Conseil Local du Handicap, commission « Aménagement de l'espace public »
Marche exploratoire de la place de la République, 11 décembre 2017

Un anti-bélier bloque rend l'accès au passage piéton face à la rue du Temple difficile

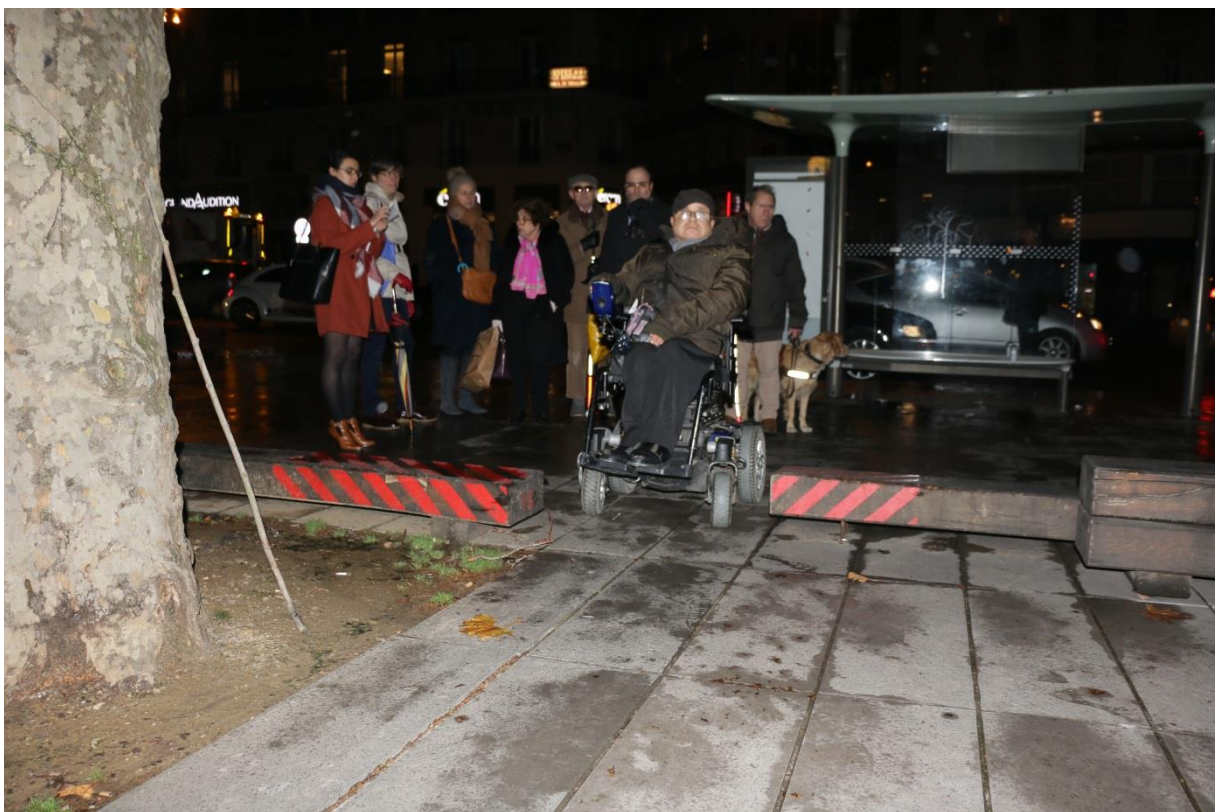
L'espace entre les anti-béliers est très étroit

Ces deux photos illustrent les problèmes de circulation posés par les anti-béliers. Certains bloquent l'accès à des passages piétons, d'autres rendent difficile l'accès au centre de la place. Dans la partie sud-est, les anti-béliers sont disposés de telle manière qu'ils rendent impossible le passage vers le centre de la place pour une personne en fauteuil roulant. Les personnes en fauteuil sont forcées d'effectuer un large détour pour entrer sur la place.

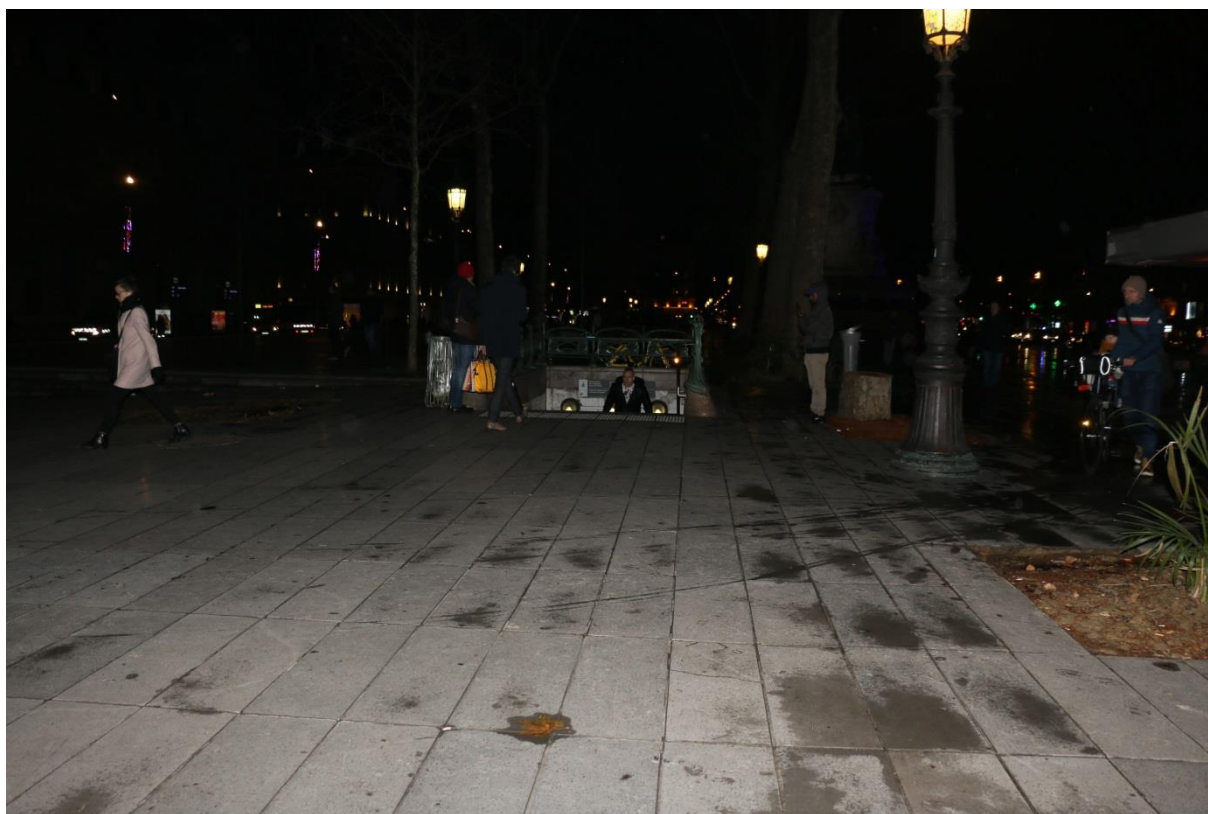
Le sol de la place est composé de dalles en béton préfabriquées de teintes et de tailles différentes. Trois types de dalles sont employés, plus ou moins grandes selon leur emplacement sur la place. Au centre du parvis, on trouve de grandes dalles, pour le reste de l'esplanade du parvis, des dalles de tailles moyennes, et enfin, sur les trottoirs nord et sud, des dalles de plus petite taille. La voie bus située au nord de la place est en béton coulé. Ces différences de sol peuvent être déroutantes pour une personne non-voyante qui se déplace avec une canne.

Les arbres ne sont pas entourés de barrières

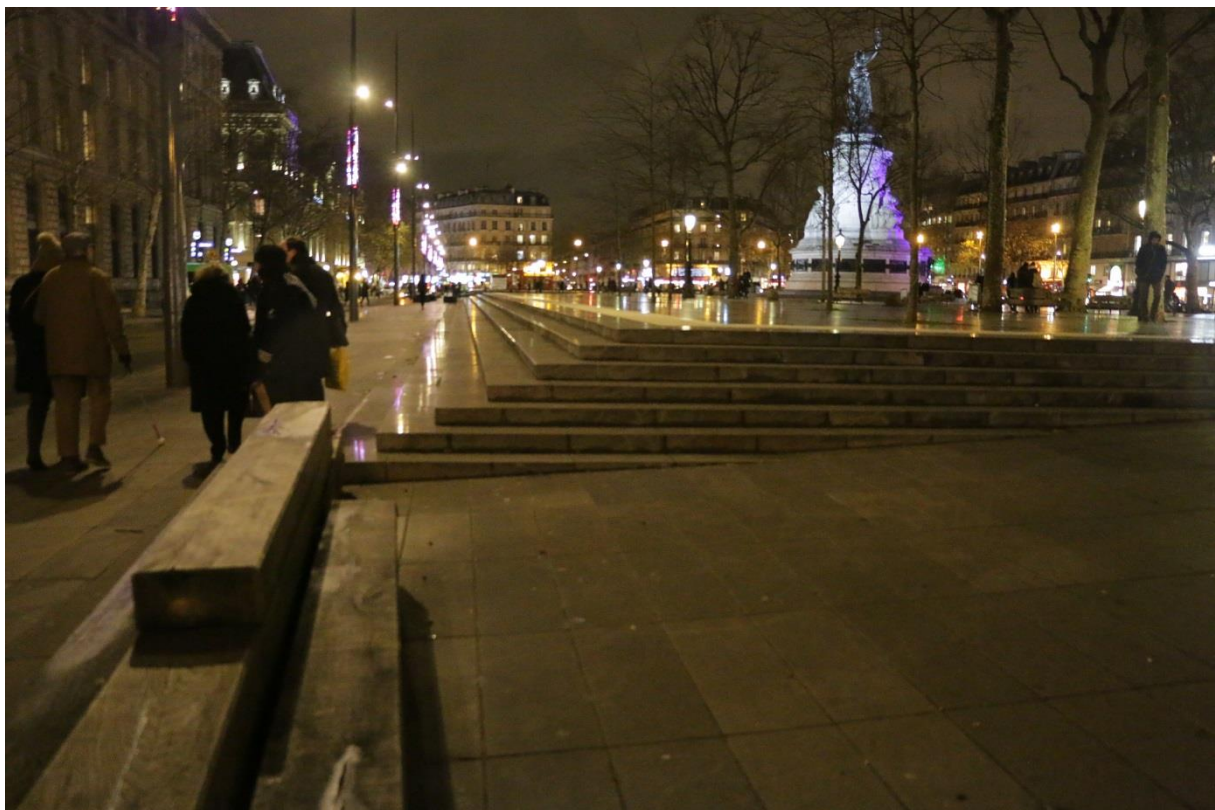
L'absence de barrières autour des arbres est susceptible de poser problème pour les personnes non-voyantes qui risquent, si ce n'est d'entrer en collision avec les arbres, du moins de marcher sans le vouloir dans la terre où ils sont plantés.
